SERVICE INFO

Spannarm 534 0325 10

Verbesserte Darstellung der Markierungen

Art.-Nr.: 534 0325 10

Bild 3: Links, alte Ausführung mit breiten Befestigungspunkten.
Rechts, neue Ausführung mit schmalen Befestigungspunkten.

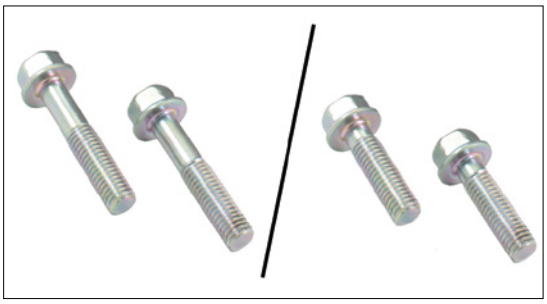
Zusätzlich sind die Befestigungspunkte der neuen Ausführung im Vergleich zur Alten um 10 mm schmäler. Bei der modifizierten Ausführung beträgt die Breite der Befestigungspunkte 12 mm (Bild 3, rechts), bei der alten Variante sind es 22 mm (Bild 3, links).

Aufgrund der geänderten Maße der Befestigungspunkte hat sich auch die Länge der Befestigungsschrauben geändert. Die Schrauben M8x40mm der alten Ausführung können bei dem modifizierten Spannarm nicht mehr verwendet werden. Sie müssen durch die beiliegenden Schrauben M8x30mm ersetzt werden (Bild 4).

Beim Einbau des modifizierten Spannarms müssen unbedingt die beiliegenden Schrauben verwendet werden.
